INDUKING „NOORD SLOE“

RAPPORT: Alg. 215.

Dr Ir J. van Veen.

Indijking Noord Sloe.

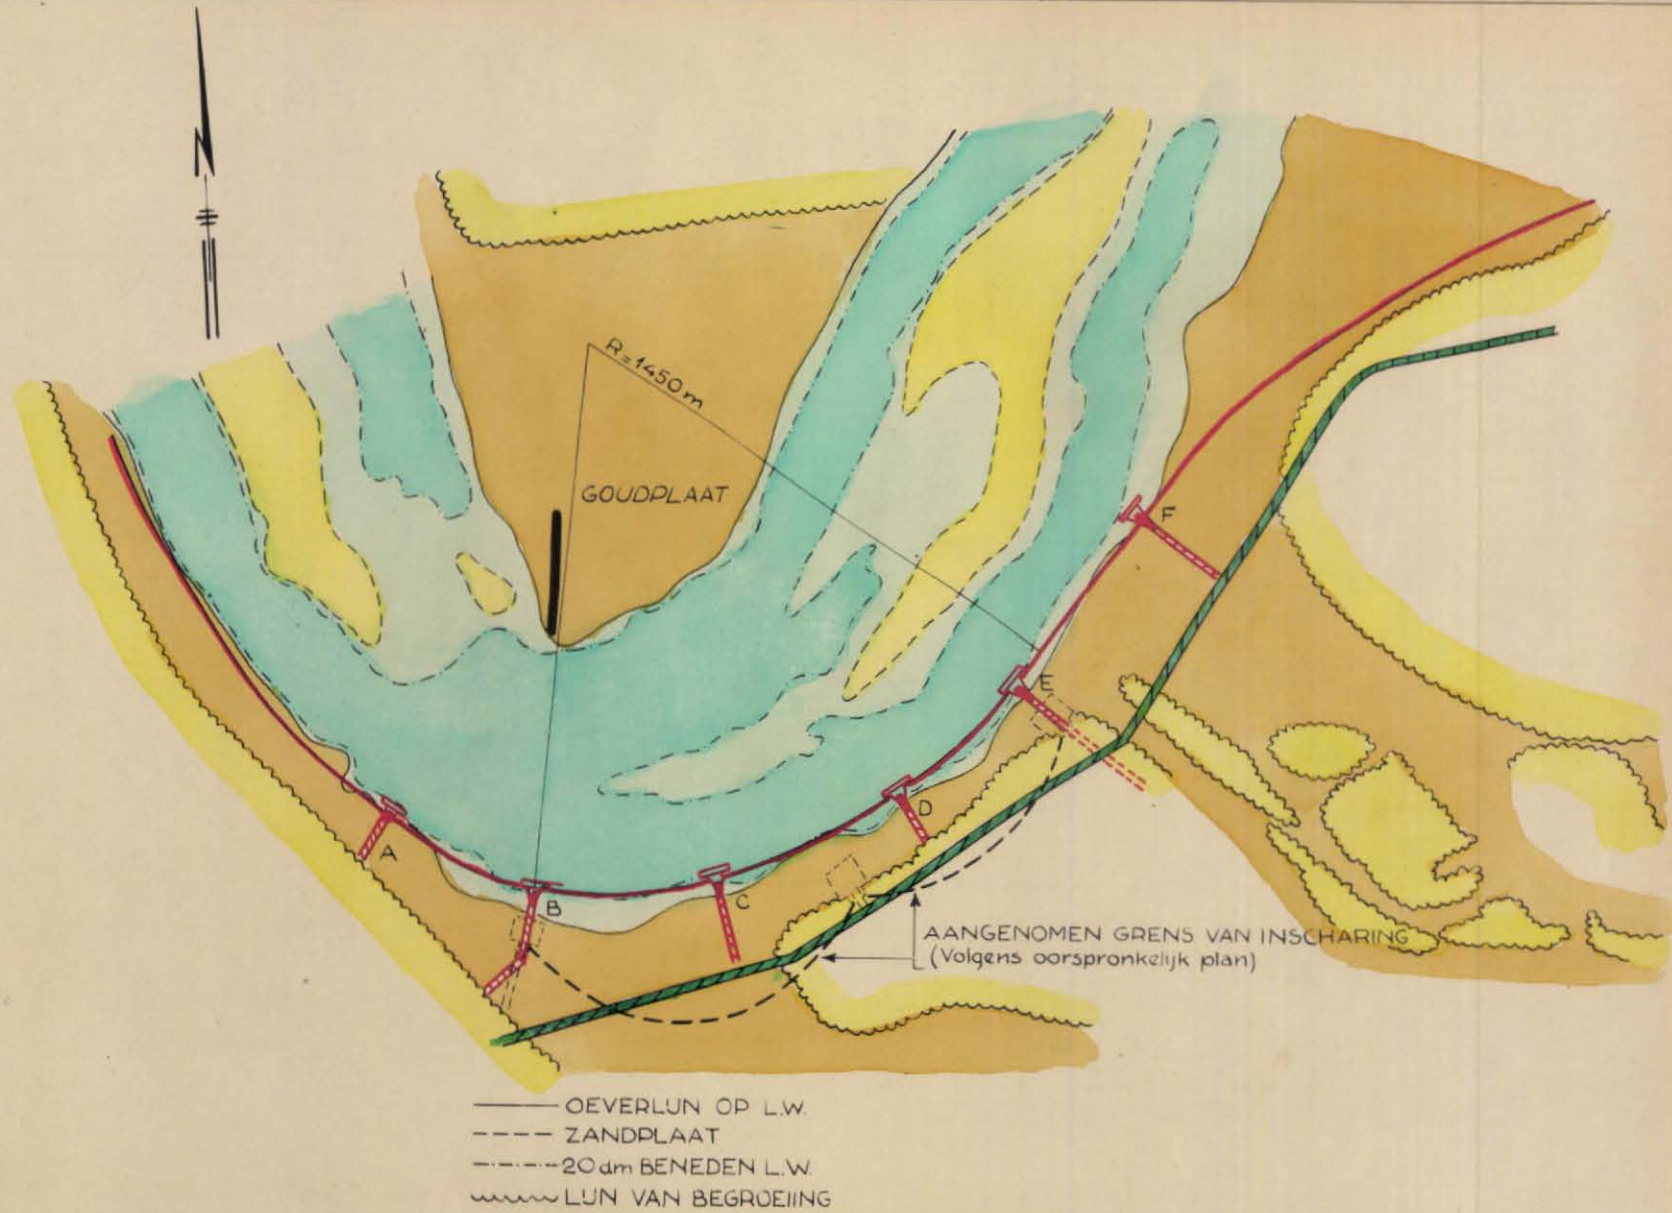
- a. De ontworpen dijkshoogte van 6.50 m en 7.00 m + NAP acht de schrijver aan de hoge kant. De belendende dijk op Walcheren heeft slechts een hoogte van 4.75 à 5.00 m + NAP en die op Zuid-Beveland van 5.50 m + NAP. Een hoogte van 6.00 m tot 6.50 m + NAP acht de schrijver voldoende.

- b. Of een buitenberm op de ontworpen dijk noodzakelijk is, wordt in twijfel getrokken; des te meer daar de klei in dit gebied zeer schaars is.
- c. Men zou een bekleding van asfalt in plaats van een steenglooiing onder ogen kunnen zien; een steenglooiing vormt 44% van de totale kosten van de dijk. Ook zou dan misschien de 40 cm dikke kleilaag gemist kunnen worden.

- d. De ontworpen normaallijn is niet juist, volgens de schrijver. Aan de hand van een eenvoudige berekening, komt hij tot een andere normaallijn. Er zal zodoende 65 ha meer land worden ingedijkt.

- e. In plaats van drie, zal men beter 6 kribben aan kunnen leggen.
- f. Daar het bedijkt gebied, in de geulen gedeeltelijk als grondsoort zand heeft zal men dit moeten bekleien. Deze klei zou men kunnen verkrijgen door de niet benutte dijken van het onvoltooid Walcherens kanaal af te graven. Ook zou men een gedeelte van de Goudplaat af kunnen halen.

- g. Door laboratoriumproeven zou kunnen worden nagegaan of men de dan op de Goudplaat zou kunnen laten vervallen.
- h. Tenslotte wordt opgemerkt, dat door de dijk lager en de bekleding en kribben goedkoper te maken, de prijs van de uitvoering op ongeveer f. 4.000.000 zal komen of tewel f. 6.670,- per ha.
